**EXTRAIT DU REGISTRE
DES DELIBERATIONS DU SYNDICAT MIXTE DES TRANSPORTS EN COMMUN
DE L'AGGLOMERATION TOULOUSAINE**

2 – RESEAU STRUCTURANT
2.4 – TELEPHERIQUE URBAIN SUD : Approbation de la déclaration de projet du Téléphérique Urbain Sud

Mémoire en réponse suite à l'avis n°2018-6802
du 10 décembre 2018 de la Mission Régionale
d'Autorité environnementale Occitanie

Cartographie des mesures ME2 et ME3, source Groupement POMA

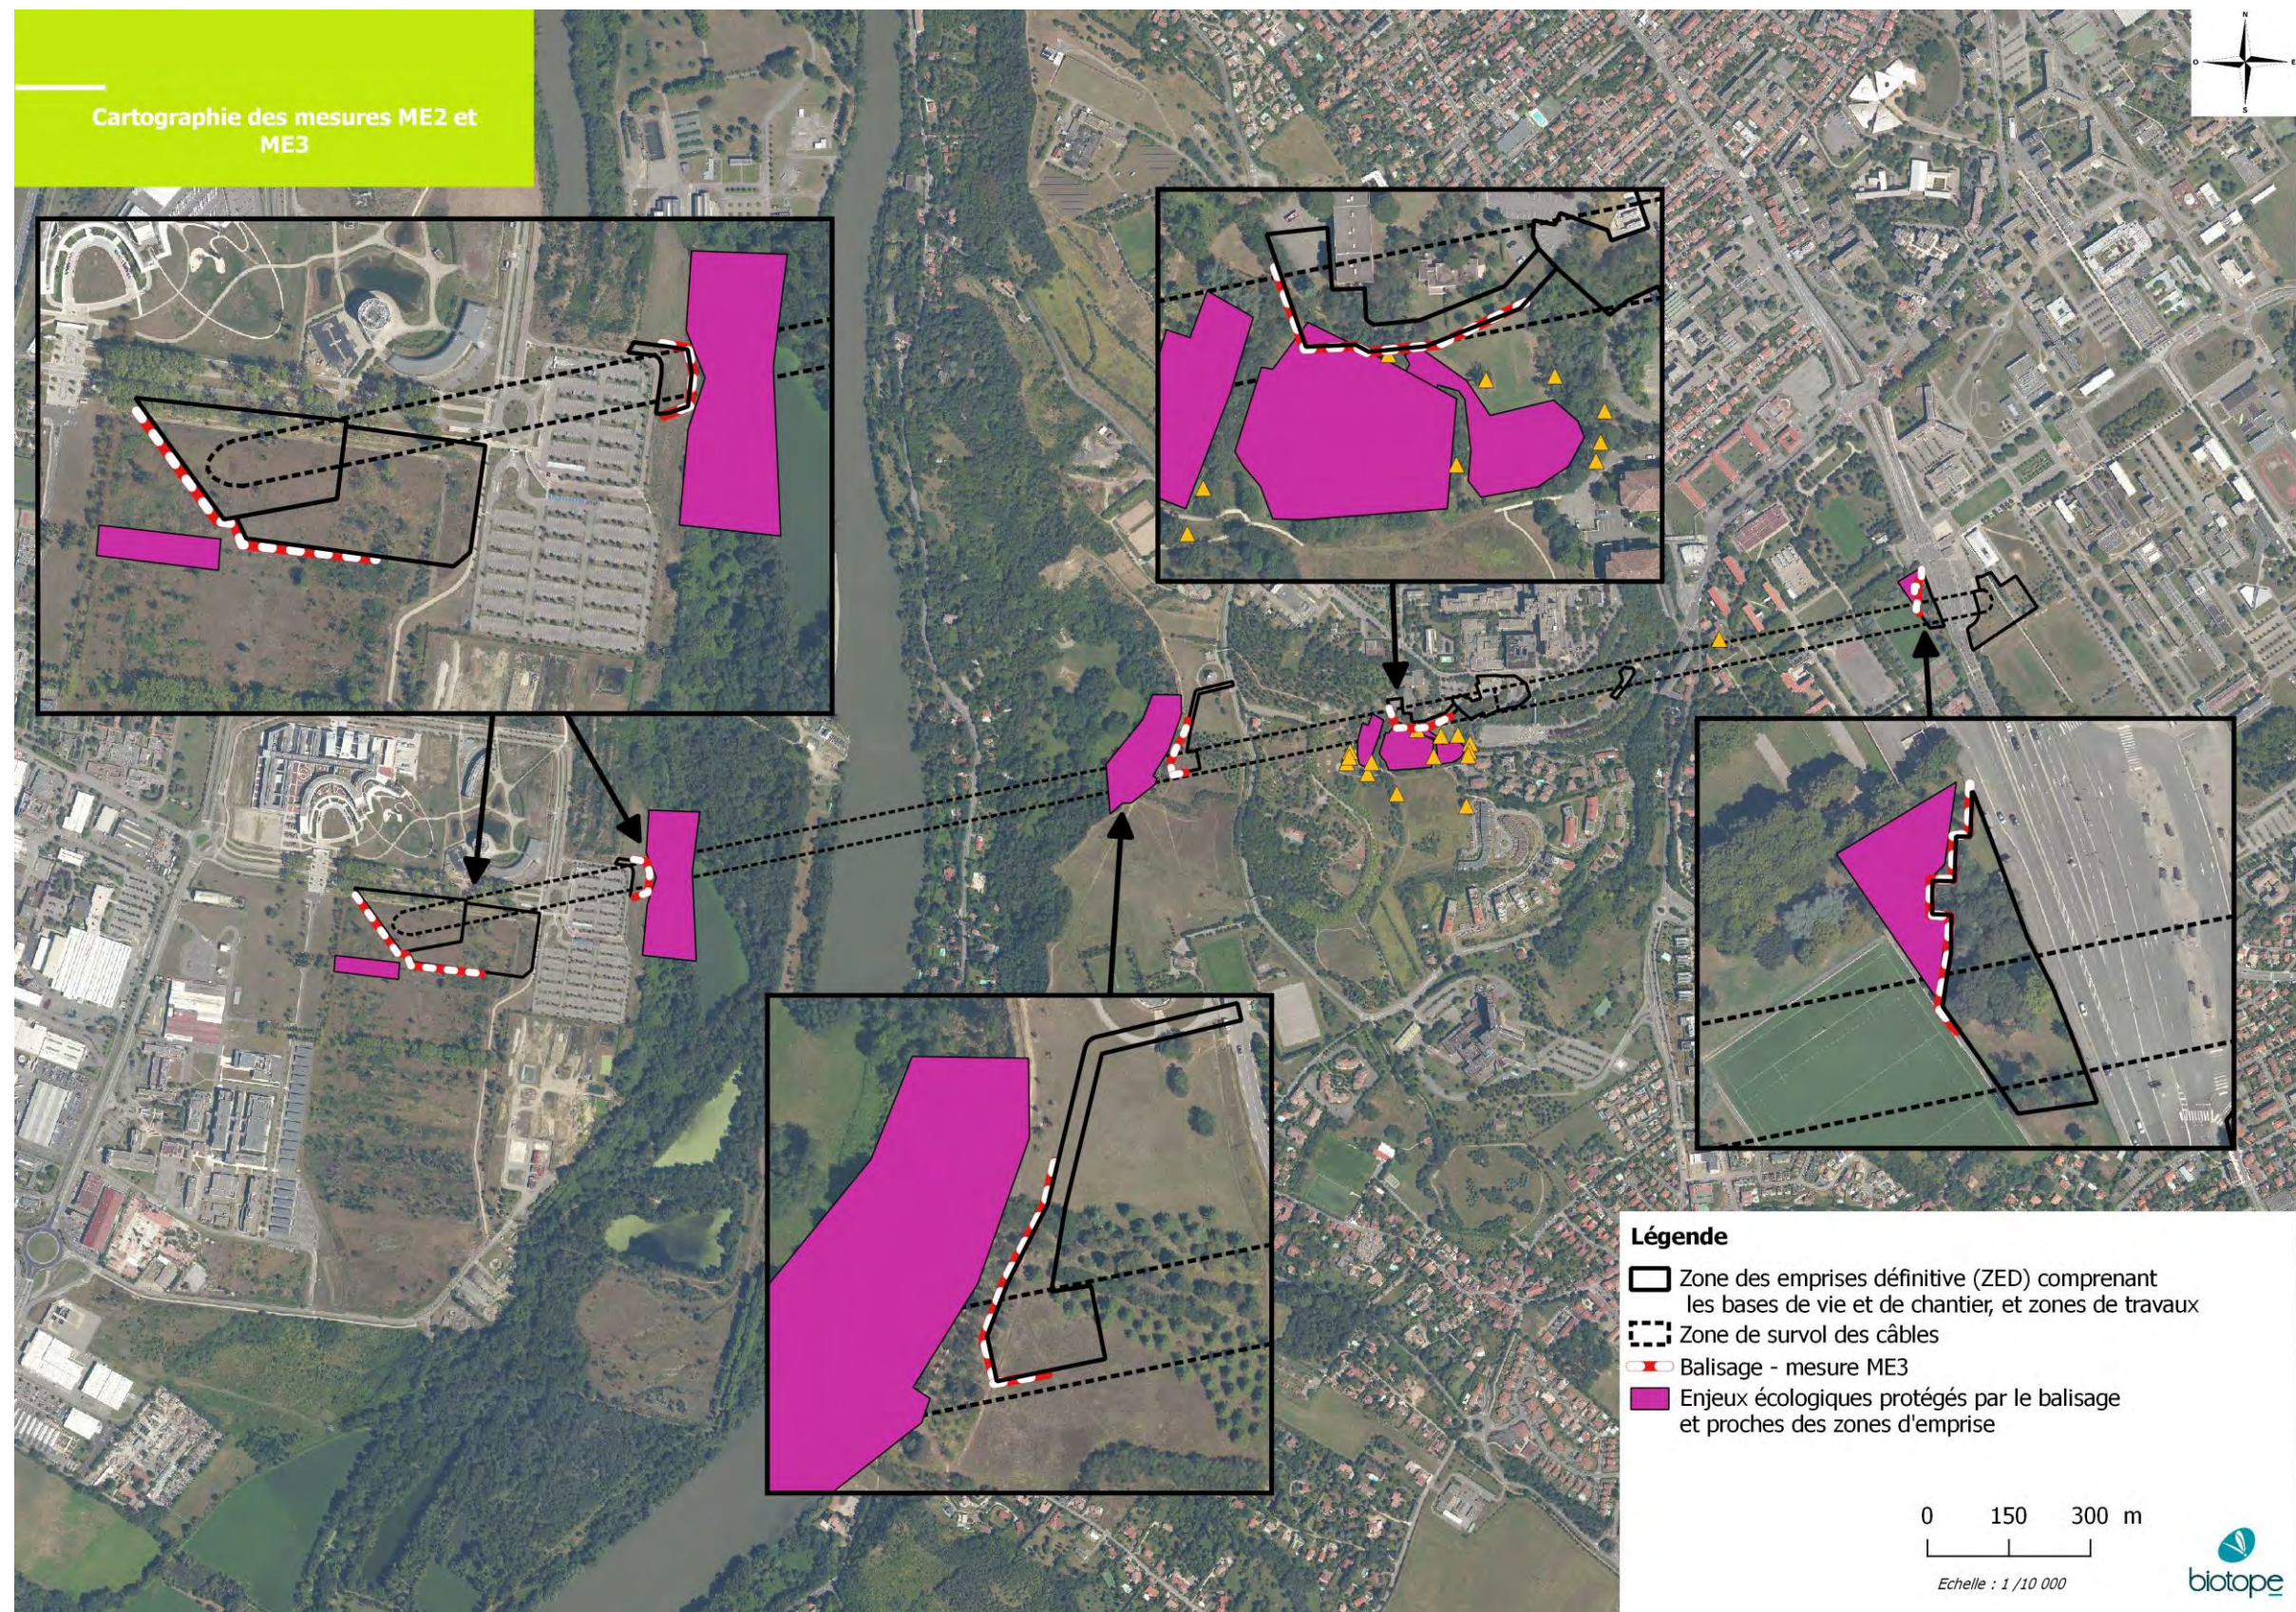
- Les arbres sénescents abritant potentiellement des cavités à chiroptères (au niveau du P5 au sein du Lycée Bellevue) ainsi que les arbres habitat du Grand Capricorne en limite d'emprise (à proximité du P3) seront marqués par une signalisation visible et claire (clôture, piquet de couleur par exemple), afin de s'assurer que les engins de chantier ne les impactent pas.
- La zone du pylône P1 sera clôturée afin d'éviter des impacts sur la Saudrune.
- Au niveau des pylônes P2 et P3 sur Pech David, des mesures similaires (grillage de chantier) seront également engagées pour bien délimiter les zones d'emprise autorisées et éviter le passage d'engins dans les habitats à Azuré du serpolet situés à proximité des emprises, espèce à fort enjeu.

De manière plus globale, le balisage des zones sensibles devra donc nécessairement être respecté par les entreprises en charge des travaux pour supprimer des impacts potentiels temporaires.

Carte des surfaces à défricher sur le secteur Station Oncopole – Pylône 1 (groupement POMA)

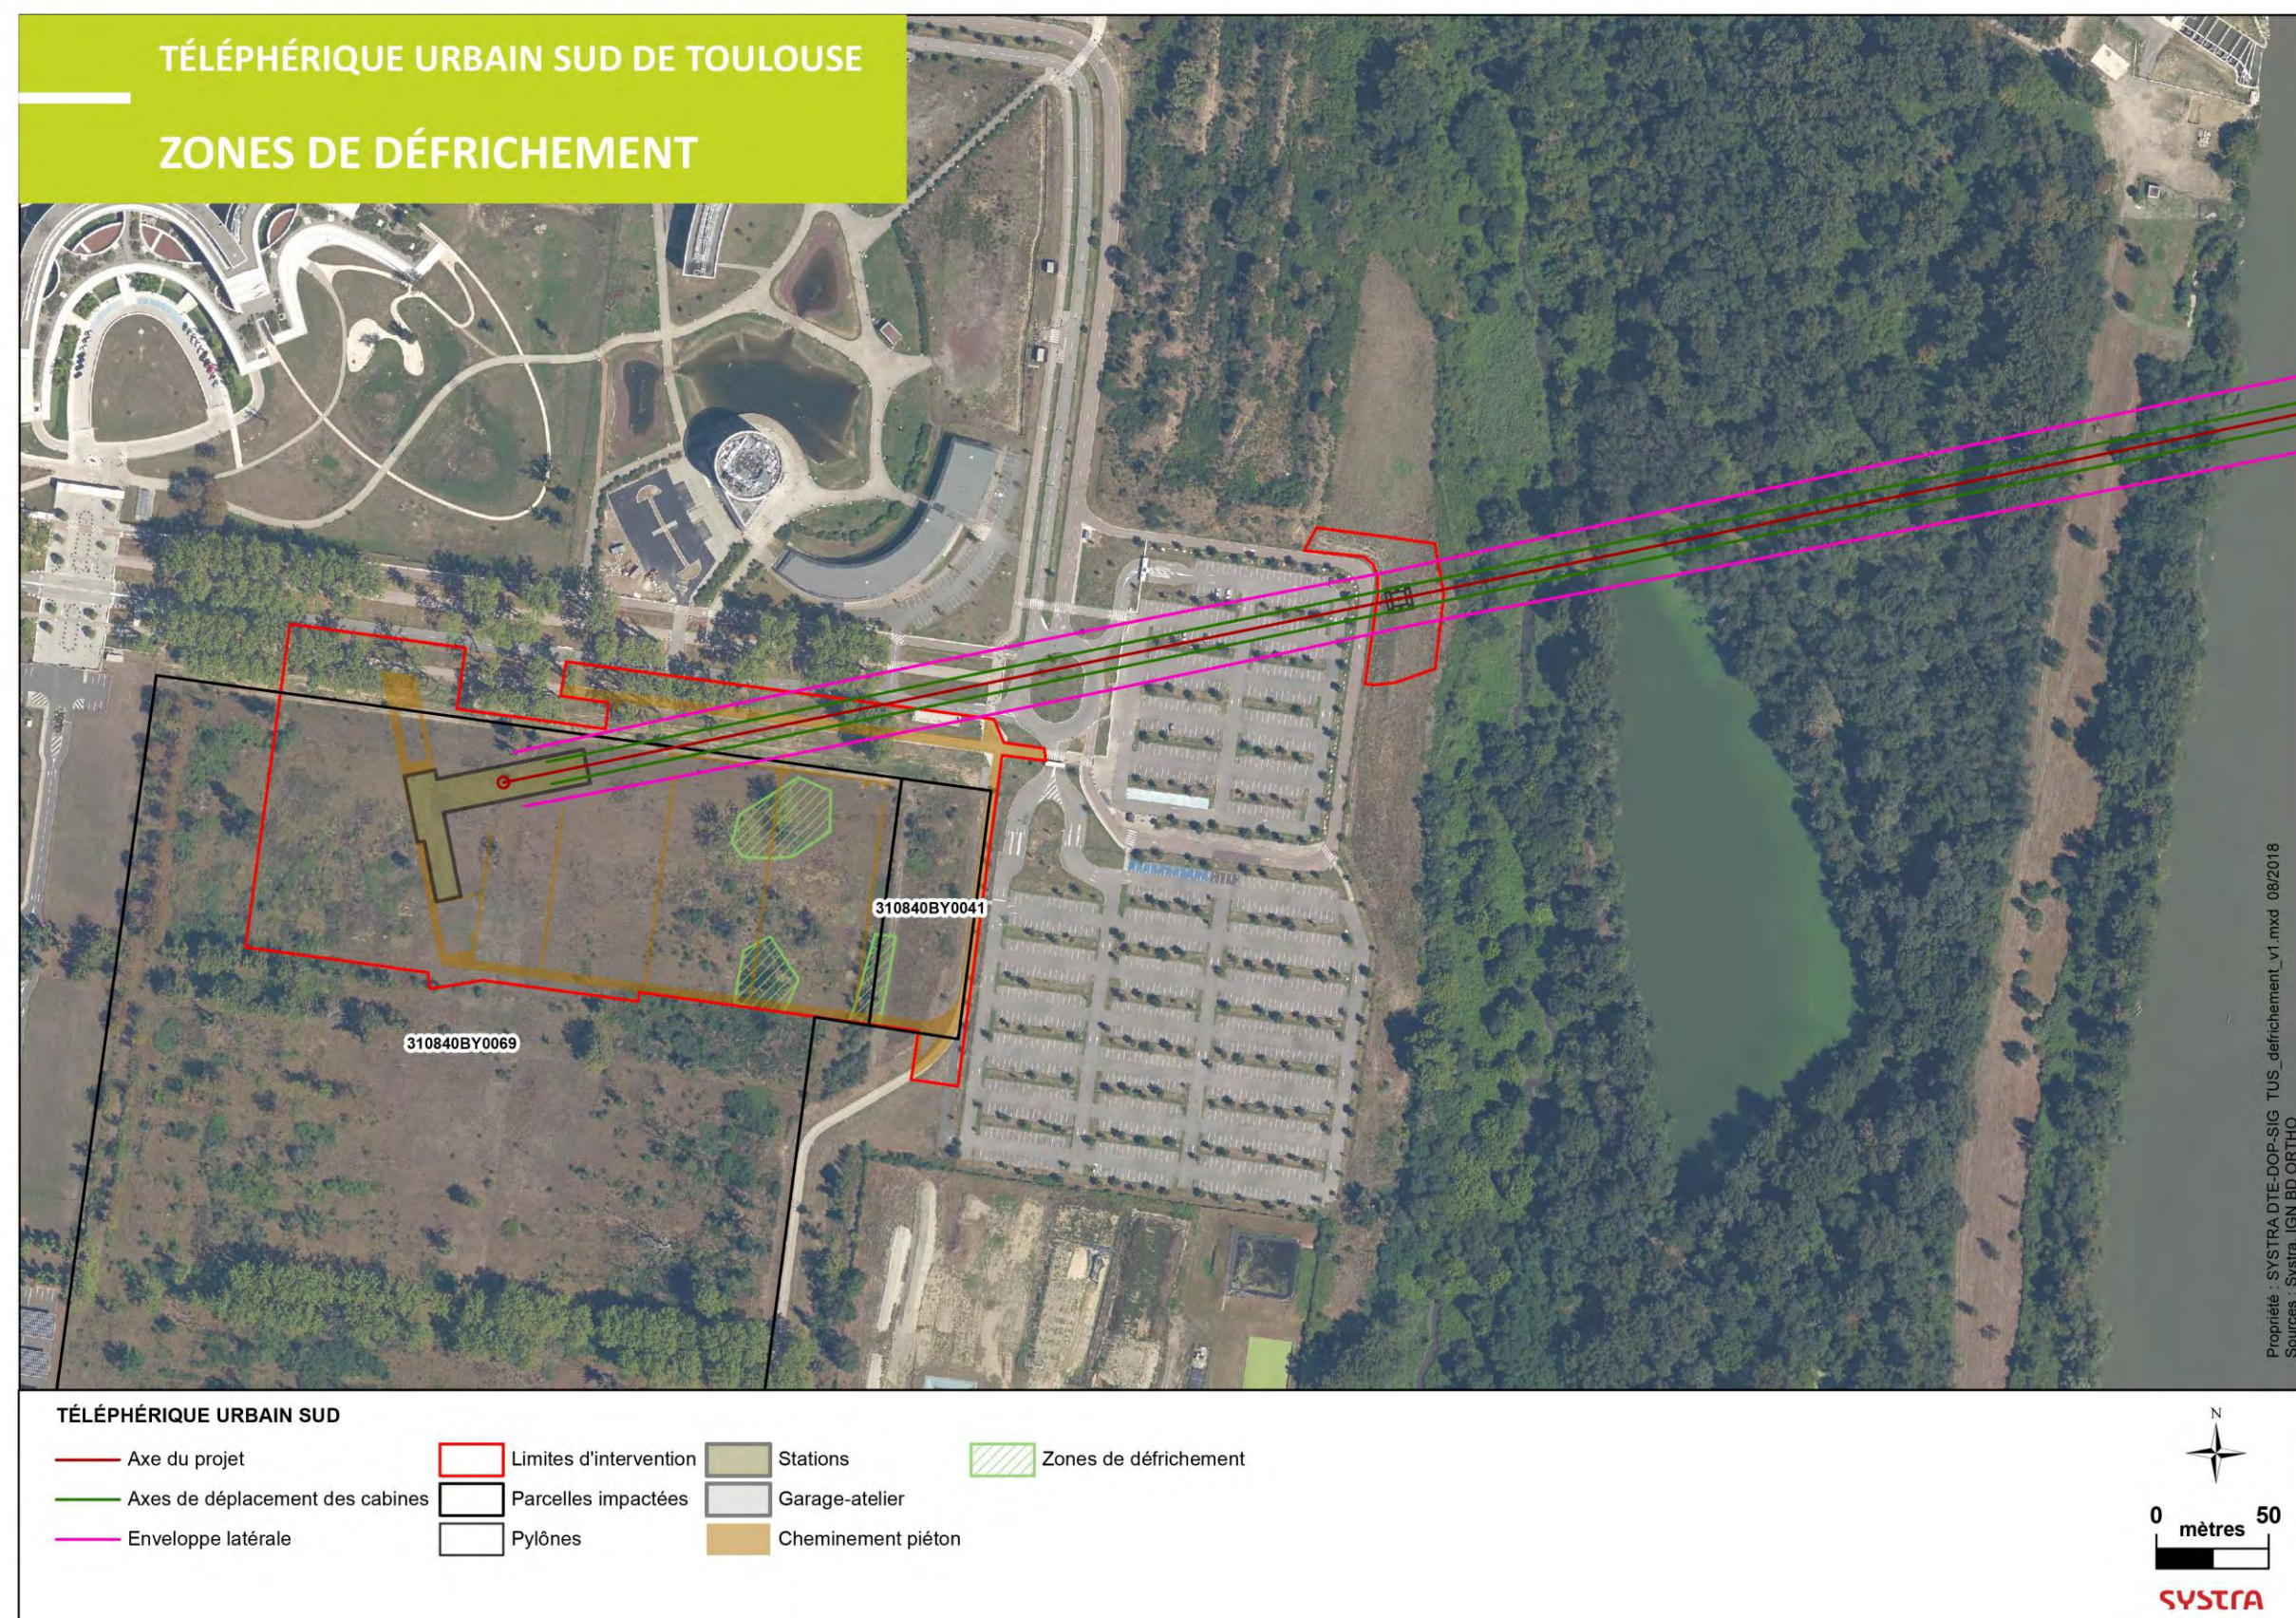
■ MR11 : Réduction des interventions sur la végétation sur les coteaux de Pech David.

Pour cette mesure de réduction, les cartes des zones à défricher du fait du projet sont présentées en suivant. On peut constater que le projet n'entraîne aucun défrichement entre les pylônes 1 et 2, c'est à dire dans la ripisylve de la Garonne et sur les pentes des coteaux de Pech David.
